Flytec 6020 / Bräuniger IQ Competino+

Firmware-Release-Notes

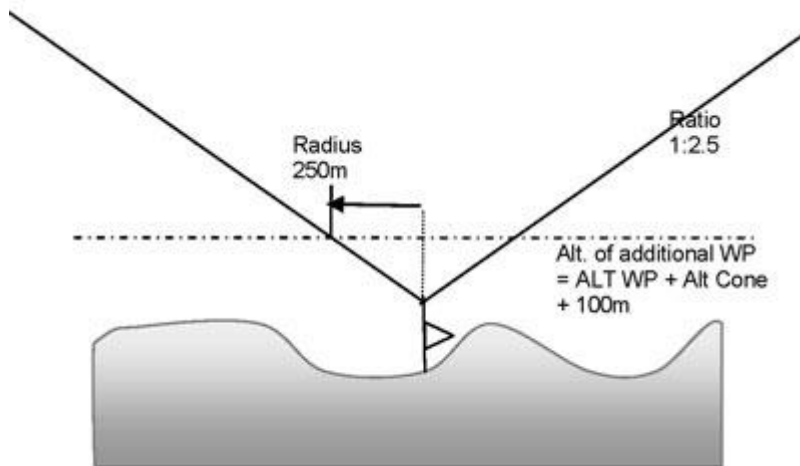
- Unterstützung versch. GPS-Module.
- Bugfix Near Thermal, Sinkton Einsatz in fpm-Einstellung
- schnelle Rückkehr aus dem Menümode
- SW-Version wird inkl. Character ins IGC-File geschrieben
- Akustik beim Ausschalten wird unterdrückt. Dies besetit das ab und zu auftretende Jaulen beim Ausschalten
- Logfile auf SD-Card
- Unterstützung Conical ESS
- Diese Version bietet die Möglichkeit, die neue konische end of speed section CESS zu definieren. In dieser Version ist es möglich, den zweitletzten Wegpunkt in der Competition-Route als CESS Kegel zu setzen. Der Kegel wird mit der Standard Steigung im Verhältnis von 1:2.5, und dem Radius der Kegelspitze auf der ebenen Fläche des Wegpunkts (bezogen auf die Höhe des Wegpunktes in der Wegpunktliste) definiert. Wie unten gezeigt:

- Der PWC hat es versäumt, uns zu informieren, dass es zulässig ist, eine CESS zu definieren, wo die Spitze des Kegels über dem Boden schwebt. Aus diesem Grund, befolgen Sie bitte die nachstehenden Schritte, um eine solche CESS einzugeben. Sobald das CESS Konzept vollständig vom PWC definiert wird Flytec es so nachziehen. Bis dahin benutzen sie bitte die vereinfachte Methode, um eine "schwebende CESS" im Gerät zu definieren.

- 1- Kopieren sie den Wegpunkt, der für die den CESS gebraucht wird in der Wegpunktliste. Setzen sie die Höhe dieses neuen Wegpunktes auf die definierte Höhe der Kegelspitze plus 100m.

- 2- Setzen sie den Radius des CESS in der Competition Route auf 250m (entspricht dem Verhältnis 1:2.5). Wenn eine andere Steigung definer ist setzen sie den Radius entsprechend auf $100 \cdot \text{Steigungsverhältnis}$

- Ein Beispiel vom ersten Übungstask an den Superfinals: Der Kegel wurde mit der Spitze 50m über Grund oder 231m MSL definiert. Deshalb erstellen sie einen neuen Wegpunkt in der Wegpunktliste mit den gleichen Koordinaten, aber einer Höhe von $231\text{m} + 100\text{m} = 331\text{m}$. Dann setzen sie den Radius auf 250m und das Ratio auf 1:2.5 wenn sie den zweitletzten Punkt in der Competition Route als CESS auswählen.
